**OGGETTO: [ID\_VIP 8321] Progetto di un impianto Agrofotovoltaico, denominato "Giumenta", della potenza pari a 116 MW e delle relative opere di connessione alla RTN, da realizzarsi nel Comune di Ramacca (CT).**

Con riferimento alla **vostra nota del 26/01/2023 V.s Registro Ufficiale 0000825** ricevuta a mezzo pec, con la quale si richiede la integrazione documentale del progetto, si riscontra quanto segue:

Figura 1 Particolare stazione di utenza fuori dalle zone: pericolosità idrogeologica (sinistra), rischio idrogeologico (destra)

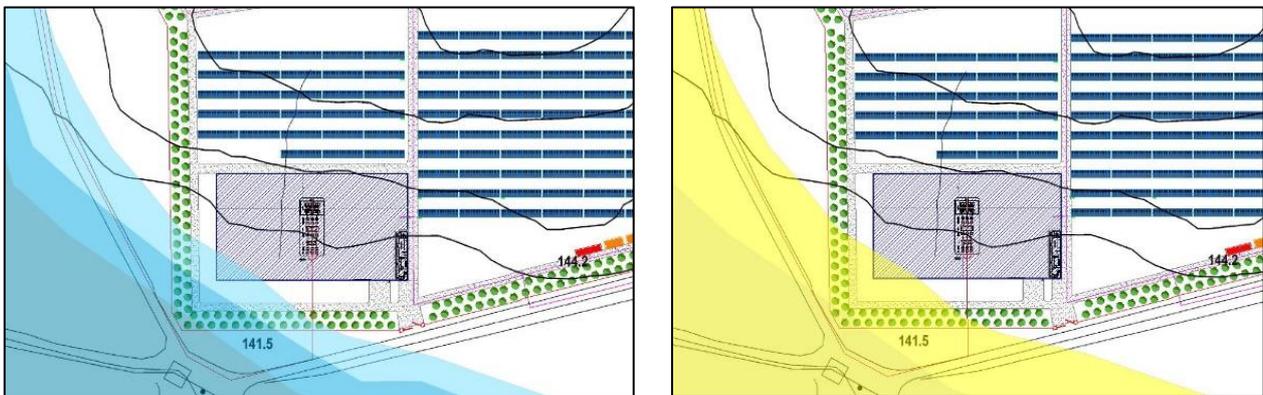
3.1.3 valutare per la SSE MT/AT e per tutte le aree dell’impianto ricadenti all’interno di area a pericolosità bassa (P1) e rischio basso (R1), che non incrementino il livello di pericolosità e rischio, identificando se necessario le misure mitigative, in particolare, al fine di limitare l’impermeabilizzazione di tali aree, valutare la possibilità per la SSE MT/AT posizioni alternative tali da non rientrare in aree a pericolosità e rischio idraulico

Come si evince dagli elaborati specialistici, nessuna parte dell’area di impianto ricade all’interno di zona a pericolosità e rischio idrogeologico. La parte sud ovest dell’impianto risulta marginalmente interessata da un’area a pericolosità e rischio bassi, ma come si evince dal dettaglio riportato in seguito, tale area non sarà interessata da nessuna componente del generatore fotovoltaico. L’area di interesse infatti sarà adibita ad area di manovra e buffer a servizio della stazione di utenza, escludendo dalle zone a rischio e pericolosità idrogeologica le componenti della SSE MT/AT in esame.

Figura 2 inquadramento Macroarea1 di impianto su carta uso del suolo Corine Land Cover

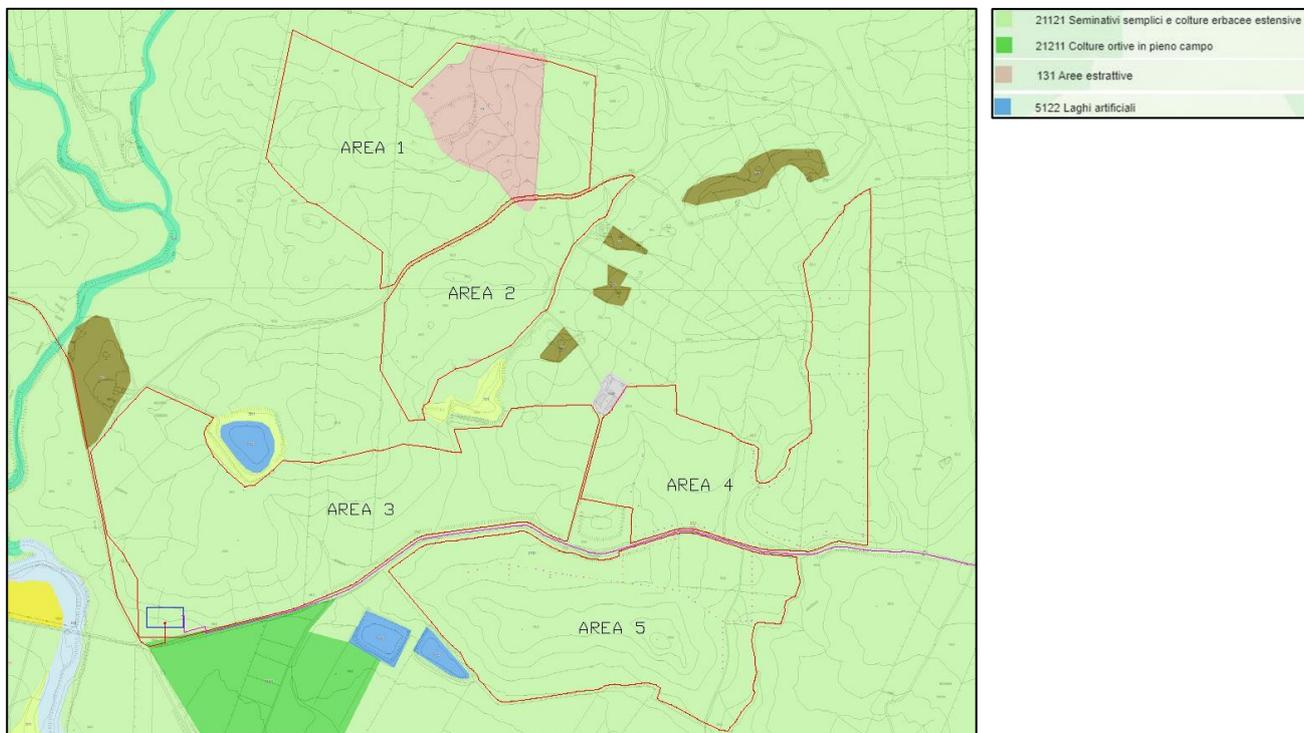
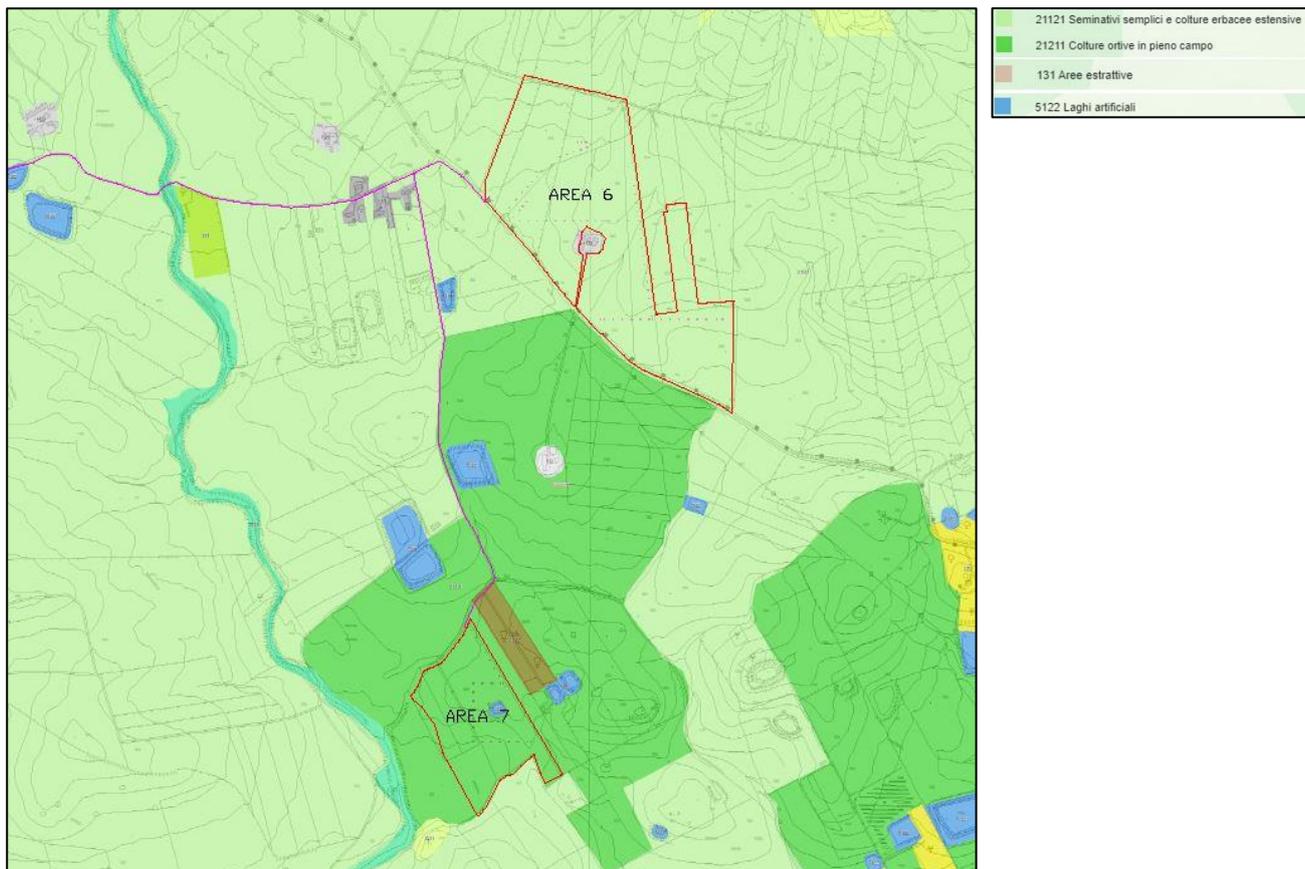
- 4.1 Predisporre una tabella riepilogativa relativa agli usi del suolo secondo Corine Land Cover per la fase Ante Operam dell'area di progetto (comprensiva dell'intera superficie recintata e delle aree esterne alla recinzione coinvolte nella realizzazione di opere di mitigazione, della SSE, e delle attività agropastorali), suddivisa per tipologia di uso attuale (tipologia di coltura, tipologie di vegetazione spontanea, usi antropici) con le relative superfici.

Per quanto riguarda l'uso del suolo delle aree specifiche dell'impianto è possibile rilevare dall'analisi della carta dell'uso del suolo secondo Corine Land Cover che il progetto si inserisce in una matrice caratterizzata da dominanza di aree classificate come *seminativi semplici e colture erbacee estensive*.

Figura 4 sezione tipo di campo

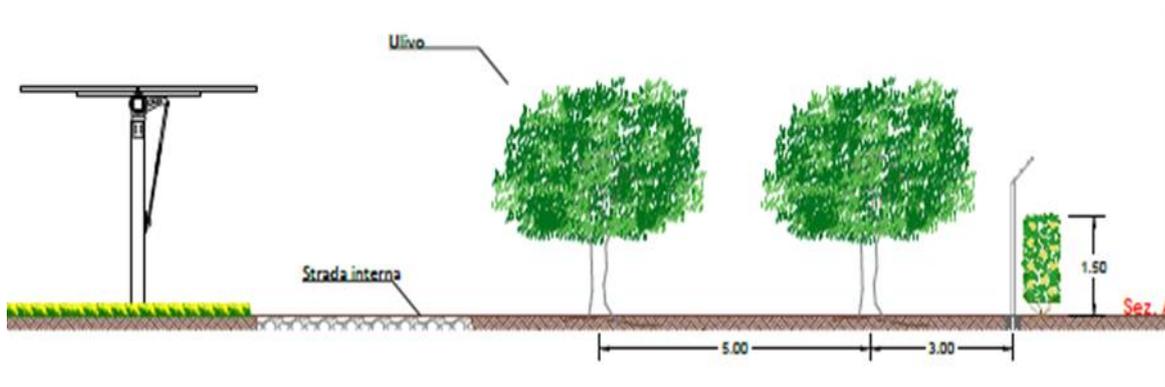
5.1.2 Da alcuni documenti e dalle foto simulazioni risulta che l'uliveto è interno alla recinzione mentre in altri documenti (es. pag. 354 SIA) viene descritto come esterno. Inoltre, "la recinzione a tratti sarà affiancata, all'esterno dell'impianto, da arbusti di essenze autoctone quali alloro o similari". Specificare in maniera univoca la posizione degli ulivi e degli arbusti fornendo un progetto e/o cartografia, specificandone l'ampiezza, tenendo presente che, ai fini di un maggiore effetto schermante, la siepe dovrà essere

esterna alla recinzione.

La posizione esatta ed univoca dell'uliveto è all'interno della recinzione e quindi all'interno dell'area di impianto al fine di favorire l'attività agronomica. A sostenere la mitigazione creata dalla fascia di ulivi oltre la recinzione verrà posta in maniera continua una siepe così come riportato nella sezione di seguito.

Figura 6 individuazione area di impianto su Carta Habitat secondo Rete Natura 2000

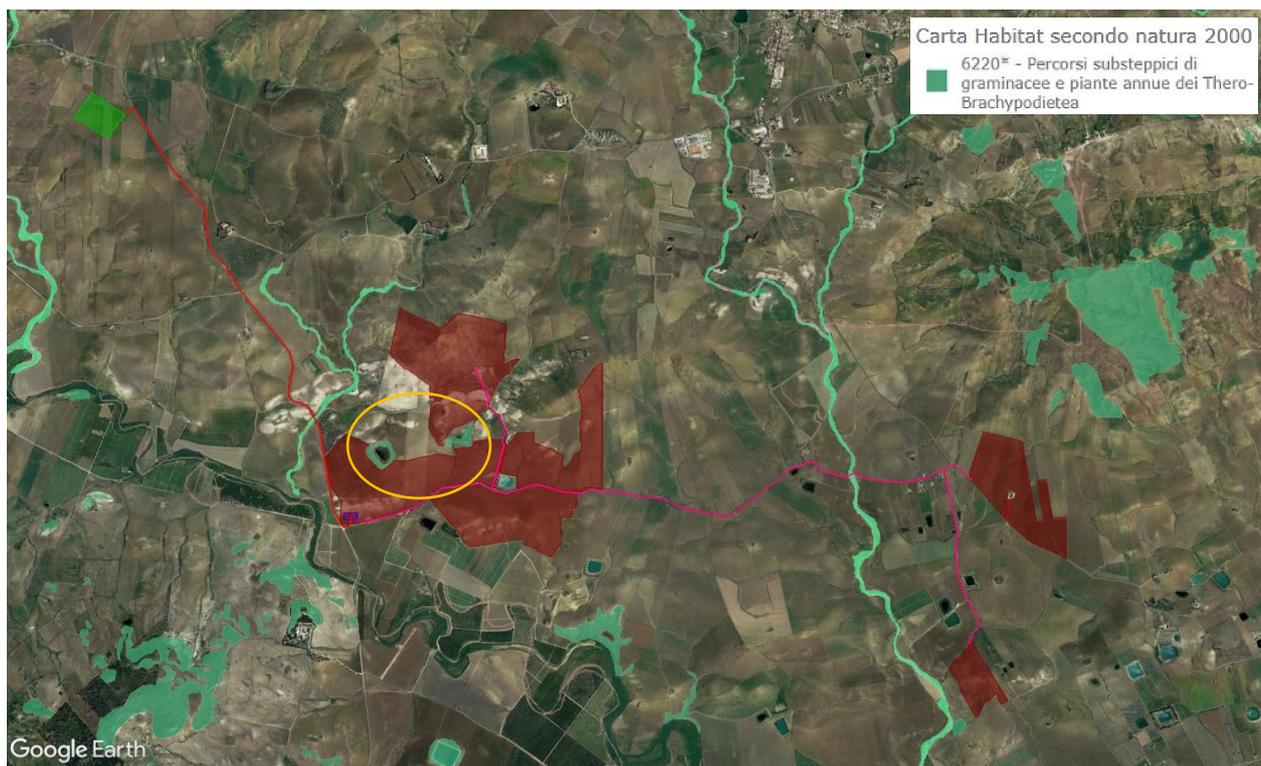
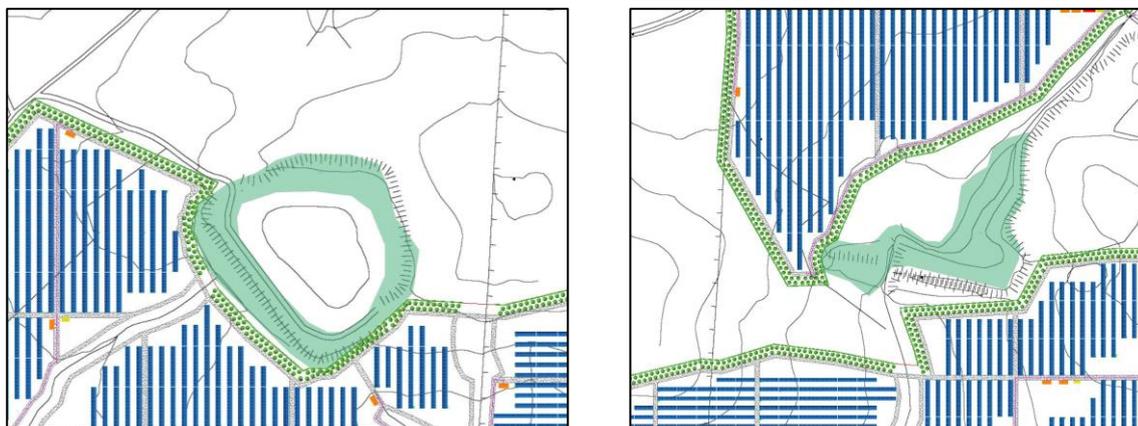
- 5.5 data l'indicazione dal Geoportale della regione Sicilia della presenza dell'Habitat 6220, come riportato nel SIA pag 56, si chiede di rivedere i confini dell'area interessata dall'impianto escludendo tali aree dal perimetro dell'impianto inclusa la siepe perimetrale che non deve ricadere su tali aree.

Dal Geoportale della Regione Siciliana (Carta Habitat Natura 2000) si evince che due lotti della

macroarea 1 sono prossimi ad un habitat, ovvero l'Habitat prioritario 6220\* - Percorsi substeppici di graminacee e piante annue dei Thero-Brachypodietea; in particolare purchè limitrofi i lotti risultano esterni a tale habitat dove in ogni caso non è stata riscontrata presenza di vegetazione nelle immediate vicinanze dell'area di interesse.

Come si evince dal dettaglio l'area di impianto risulta essere solo confinante alle aree di interesse della rete Habitat Natura 2000.

Dai rilievi effettuati non si riscontra presenza di vegetazione nelle immediate vicinanze dell'area di progetto considerata. In ogni caso, in fase di cantiere, si presterà attenzione alla reale presenza dell'habitat, senza interferire con la vegetazione esistente.
